Borgarráð Reykjavíkur
Tjarnagötu 11
101 Reykjavík

Reykjavík, 21. janúar 2026
USK25030005

Aðalskipulag Reykjavíkur 2040 - Laugardalur, breytt landnotkun - Skilgreining samfélagsþjónustu við Reykjaveg

Aðalskipulagsbreyting

Mynd 10: Ákjósanleg og óásættanleg aðkoma foreldra að skólanum.

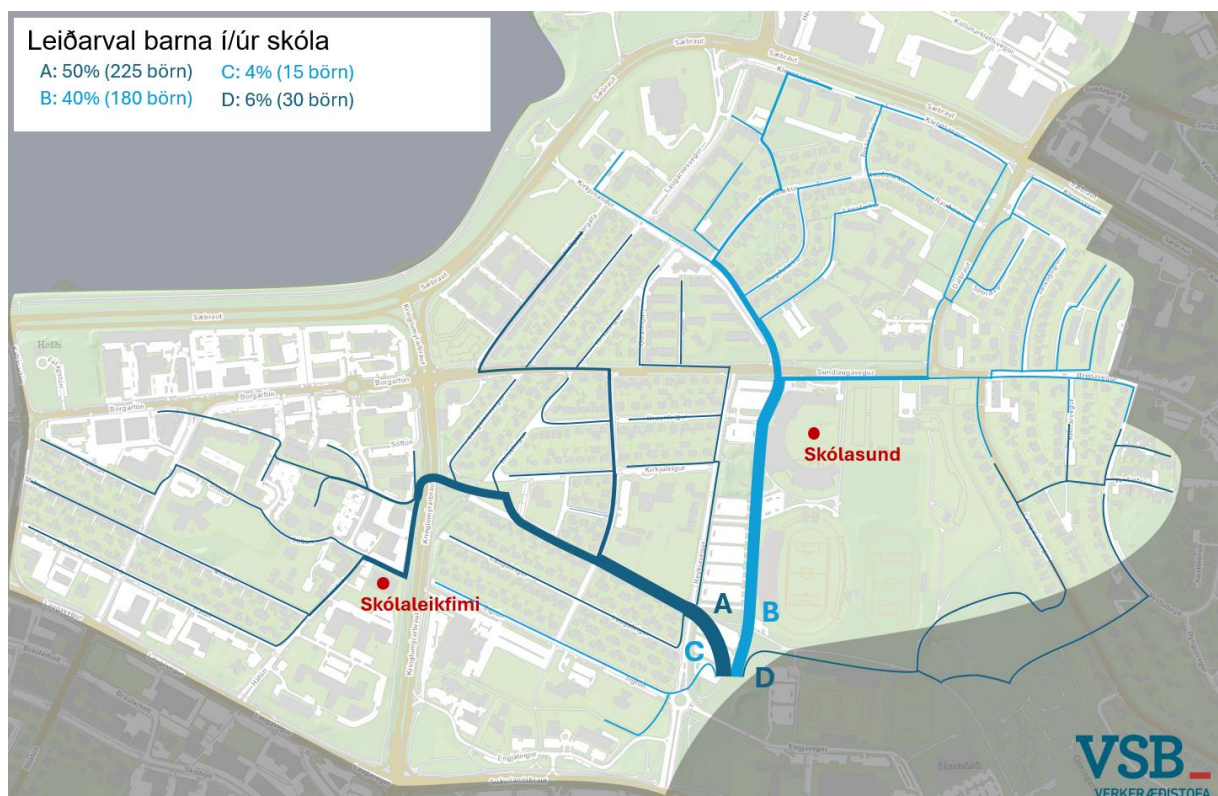
Huga þarf að því að sett verði upp skýr skilti til að leiðbeina foreldrum að stæðunum og að þarna séu um sleppistæði er að ræða en ekki langtímastæði. Gæta þarf sérstaklega að því að foreldrar aki ekki fram hjá sleppistæðunum, niður botnlangann að bílastæðum fyrir hreyfihamlaða og hleypi börnum sínum þar út (Mynd 10). Þar er ekki heppilegur staður til að snúa við bílum án þess að aka yfir göngustíg. Einnig er hætta á að þar skapist umferðaröngþveiti ef margir bílar fara þá leið.

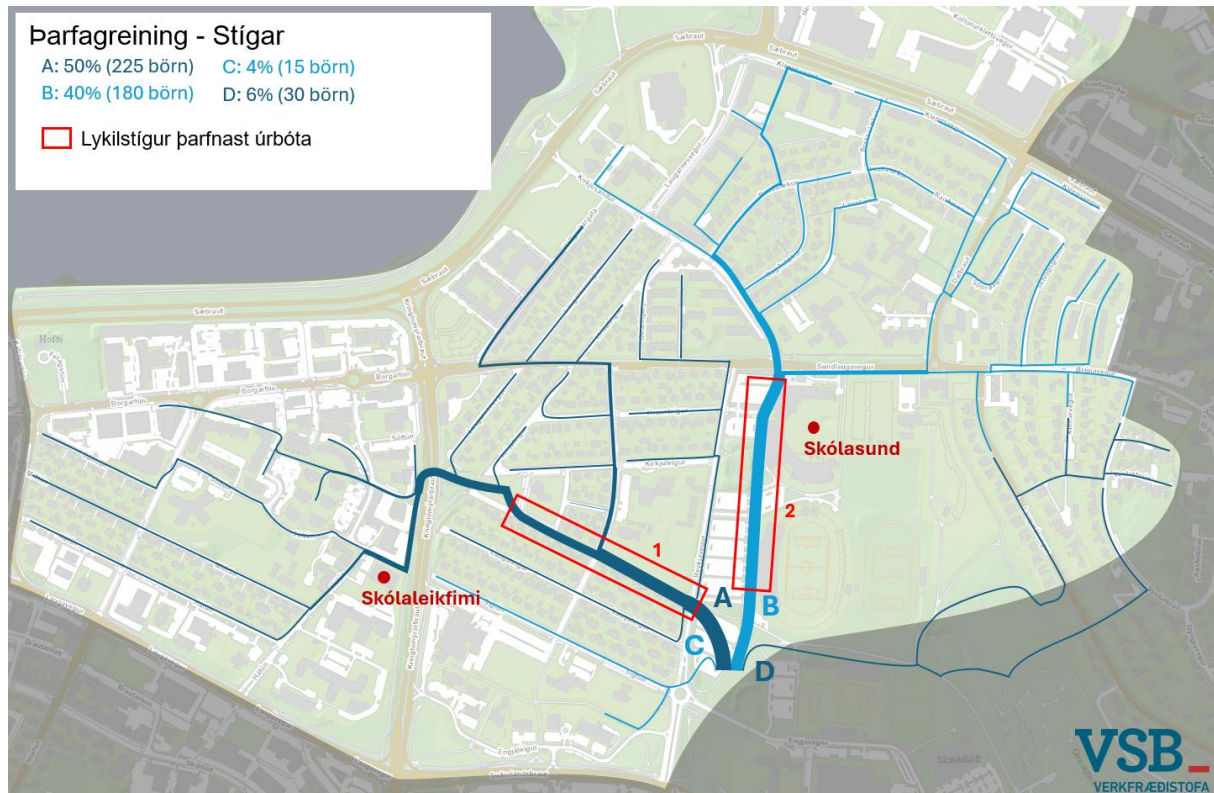
1. Við fögnum því að í skýrslunni sé meðal annars lögð áhersla á þveranir við Reykjaveg/Hofteig (nr. 2 í skýrslunni) og við bílastæði World Class (nr. 4) en það er okkar mat að þessir staðir séu sérstaklega hættulegir börnunum. Tilvísun í erindi íbúaráðs Laugardals til Umhverfis- og skipulagsráðs borgarinnar varðandi þverun við bílastæði World Class:
<https://fundur.reykjavik.is/sites/default/files/agenda-items/Erindi%20íbúaráðs%20Laugardals%20vegna%20umferðaröryggi%20við%20göngustíg%20á%20milli%20WC%20og%20Laugardalsvallar.pdf>

2. Við viljum gera þá athugasemd að í þarfagreiningu er ekki talin ástæða til að bæta þverun við Reykjaveg/Kirkjuteig (nr. 5). Skólastjórnendur og foreldrar í Laugarnesskóla hafa lengi kallað eftir bættri lýsingu á þessari þverun og gönguljósum. Skemmst er að minnast að síðast var keyrt á barn á þessum stað fyrr í þessum mánuði en hin síðustu ár hefur margsinnis verið keyrt á börn á þessum stað (tilvísun: <https://www.visir.is/g/20252790317d/ok-a-brott-eftir-ad-hafa-keyrt-a-hjolandi-dreng>). Við leggjum áherslu á að úrbóta er þörf og þeirra hefur lengi verið beðið.
